<p>ALCALDÍA MAYOR DE BOGOTÁ D.C. GOBIERNO SEGURIDAD Y CONVIVENCIA Unidad de Prevención y Atención a Emergencias</p>	CONCEPTO TÉCNICO SOBRE NECESIDAD DE ESTUDIOS DETALLADOS DE AMENAZA Y RIESGO POR FENOMENOS DE REMOCIÓN EN MASA DENTRO DEL TRÁMITE DE LICENCIA URBANÍSTICA	Código:	GPR-FT-10
		Versión:	03
		Código Documental:

1.1 CONCEPTO TÉCNICO No. CT:	5859
1.2 ÁREA:	TÉCNICA Y DE GESTIÓN
1.3 COORDINACIÓN:	INVESTIGACIÓN Y DESARROLLO
1.4 REFERENCIA CRUZADA RADICADO FOPAE:	2010ER8058
1.5 RESPUESTA OFICIAL No.	RO-42739

2.1 SOLICITANTE:	CURADURÍA URBANA No. 4
2.2 PROYECTO:	Calle 114B Sur No. 8A-09 Este
2.3 LOCALIDAD:	5. Usme
2.4 UPZ:	59. Alfonso López
2.5 BARRIO O SECTOR CATASTRAL:	El Refugio I
2.6 DIRECCIÓN:	Calle 114B Sur No. 8A-09 Este
2.7 CHIP:	AAA0146UHTO
2.8 MANZANA CATASTRAL:	12
2.9 PREDIO CATASTRAL:	10
2.10 ÁREA (Ha):	0.02036
2.11 FECHA DE VISITA:	1 de julio de 2010

Figura 1. Localización General del Proyecto ubicado en la Calle 114B Sur No. 8A-09 Este, en el Plano Normativo de Amenaza por Remoción en Masa del POT (Decreto 190 de 2004).

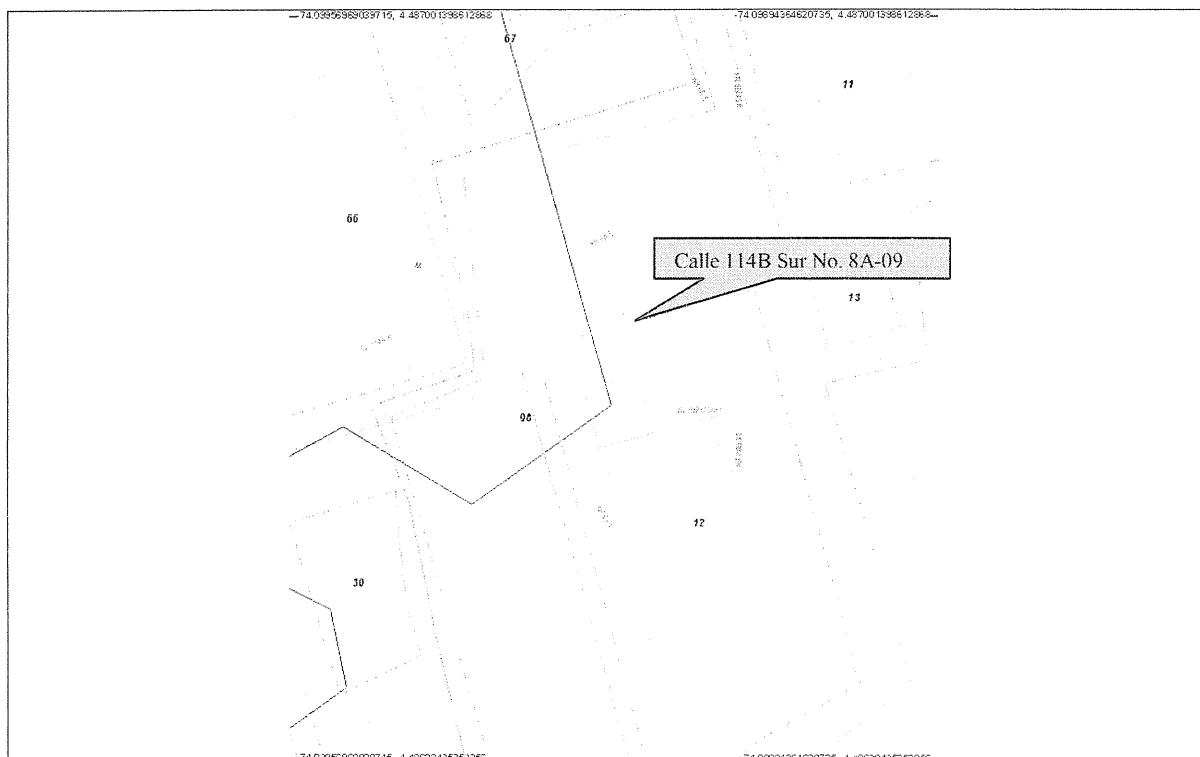
Conforme con el plano normativo de "Amenaza por Remoción en Masa" del Plan de Ordenamiento Territorial de Bogotá – POT, el sector donde se localiza el proyecto ubicado en la Calle 114B Sur No. 8A-09 Este, de la Localidad de Usme, se encuentra en una zona de amenaza Media y Baja por procesos de remoción en masa (Figura 1).
